Parecer Técnico n.º 62/2023 - SEDUH/GAB/CPA-EIV

Brasília, 26 de setembro de 2023

Assunto: Análise do Estudo de Impacto de Vizinhança - EIV, relativo ao empreendimento denominado "Planaltina Shopping"

Figura 1: impacto da altura da torre de resfriamento.

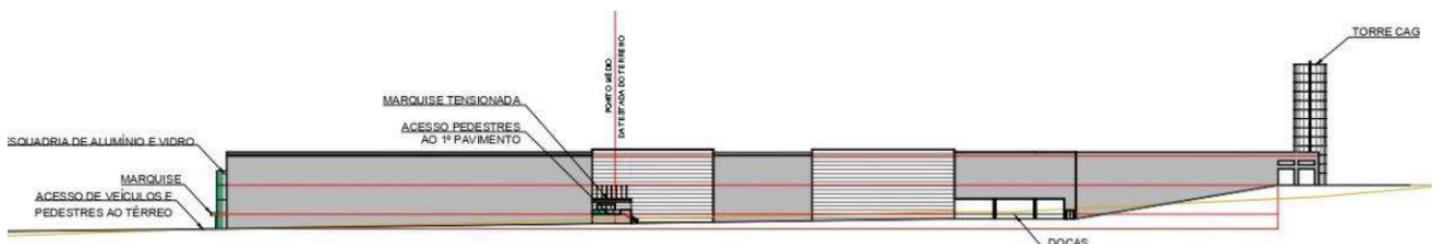
A interferência visual decorrente da altura proposta para a edificação, de 20m vista a partir de Planaltina, e do elemento construtivo “torre” de resfriamento de água, de 37 metros, também enseja preocupação nesta comissão, especialmente em se tratando de uma vizinhança conformada por paisagem horizontalizada, característica de pequenas residências e dos amplos espaços livres no entorno imediato, com altura máxima de 15 metros. Entretanto, esse impacto também não foi abordado no estudo.

Verifica-se que a estrutura proposta para elemento construtivo “torre”, como solução de resfriamento, apresenta mais do que o dobro da altura média do próprio empreendimento e das edificações circunvizinhas, impacto agravado por estar localizado na parte mais alta do terreno, como ilustra a imagem abaixo, extraída do EIV:

Deste modo, a CPA/EIV recomenda que seja observada a altura máxima de 15,50m permitida para a UOS CSII3, prevista na Luos para aquela vizinhança.

Figura 2: Figura 5 do EIV - Planta de Situação. pag. 28.

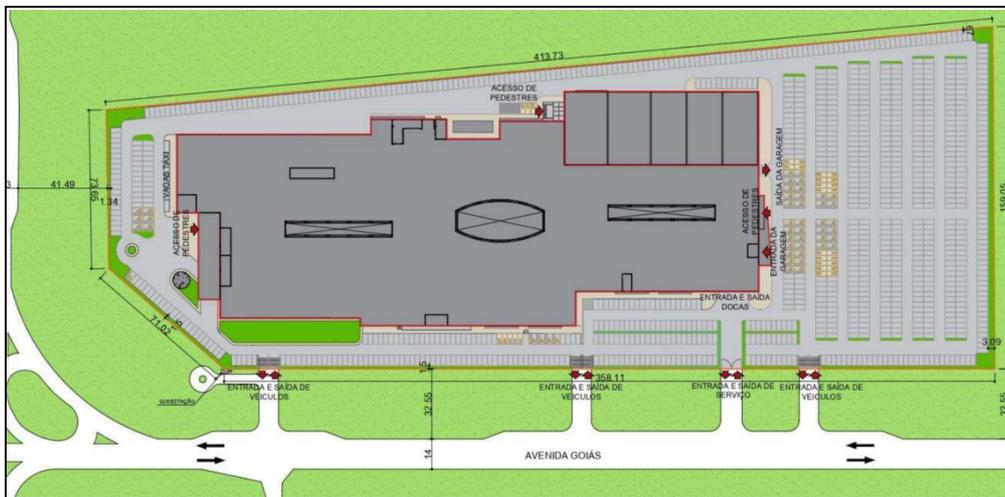
Ademais, essa comissão enfrentou certa dificuldade em entender itens importantes acerca do empreendimento por identificar várias e diversificadas informações para um mesmo item. No caso das plantas que indicam acesso ao lote, foi possível identificar 04 diferentes proposições:

11. Refazer a avaliação climática considerando a cobertura completa do estacionamento externo com piso drenante, conforme indicado na figura 5 do EIV. O estudo atual não considera o acúmulo de calor no estacionamento.

3. Corrigir a disparidade entre as informações providas quanto ao quantitativo de vagas. Corrigir a multiplicidade de informações quanto ao acesso de veículos e pedestres ao lote.
